国関整水第318号
平成20年11月26日

国土交通省
関東地方整備局長

八ツ場ダム建設事業について（回答）

図 4-3-1 二社平地すべり周辺地質平面図 (S=1:1,000)

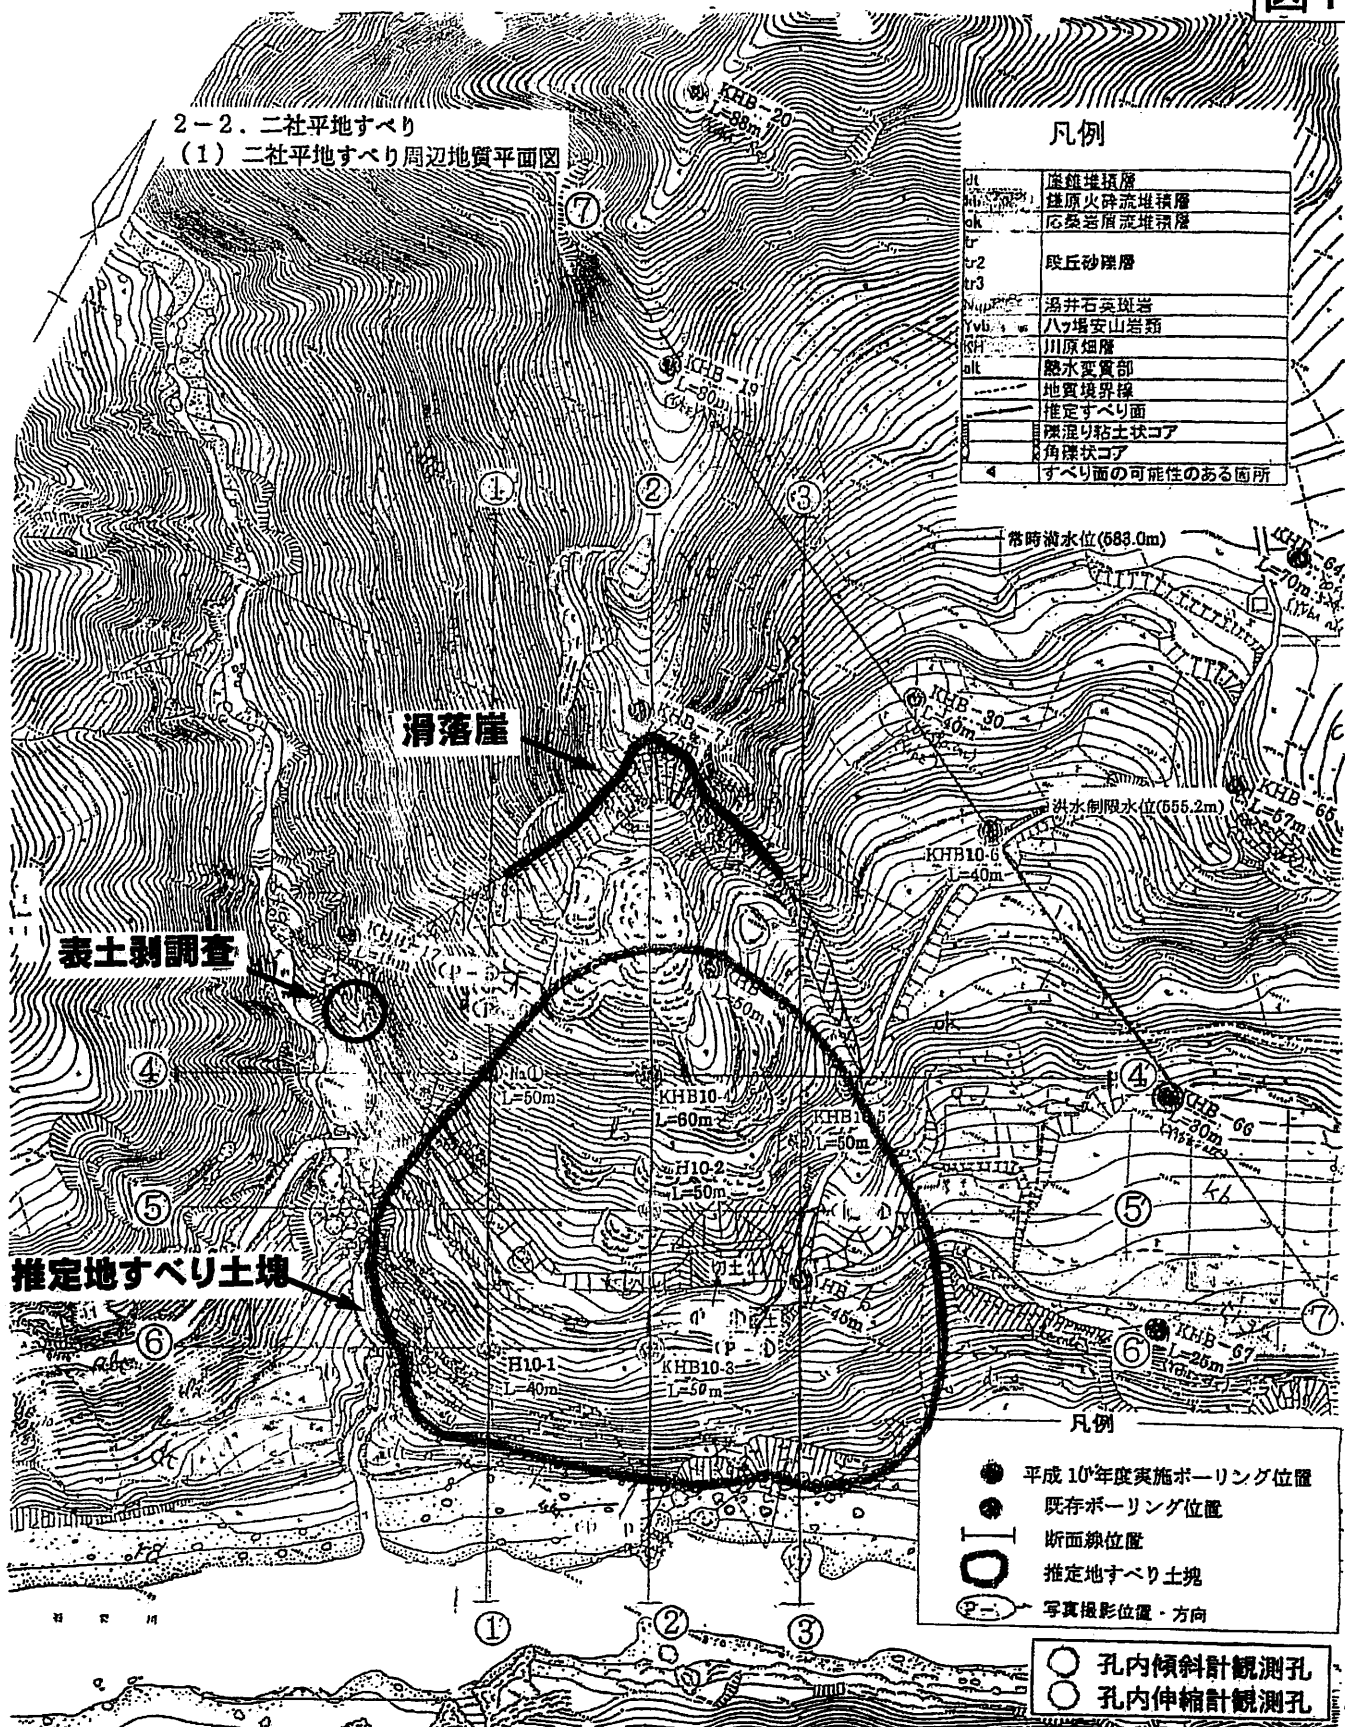
地質平面図、地質縦断図を見ると、推定地すべり土塊の背後に滑落崖があり、また、推定地すべり土塊の底部にある温井石英斑岩は西側にシート状に延びているとともに、温井石英斑岩とハッ場安山岩類の境界のすべり面は北方に延びていると推定されることから、地すべり地形は、国土交通省が設定した推定地すべり土塊より大きく広がっていると考えられる。

国土交通省が地すべり対策が必要であるとして設定した推定地すべり土塊の範囲は、安価な地すべり対策となるよう、意図的に狭く設定したものと考えられ、二社平の斜面は、湛水条件下での地すべりに対して安全ではない。

前回回答文書(9～10ページ)で回答したとおり、推定地すべり土塊は、検討委員会の意見等を参考にして、ボーリング調査の分析結果を基に設定したものである。

地すべり対策工については、保全対象物や湛水後に推定地すべり土塊が受ける外力の作用等を検討したうえで、最適な対策工である押え盛土工を選定したものであり、安定解析により湛水後も安全であることを確認している。

なお、前回回答文書(9ページ)以降、広範囲にすべり面(奥西氏は「地すべり面」ともいう)が存在するか否かを確認するため、平成19年度から推定地すべり土塊の西側で表土剥調査等を実施しているところであるが、その過程で、温井石英斑岩は穴山沢沿いに分布が確認され、それより西側には延びていないことが確認されている。

また、これまでの調査結果から、広範囲で岩盤のゆるみが認められるものの、明瞭なすべり面は推定地すべり土塊までであると判断される(図1、図2)。
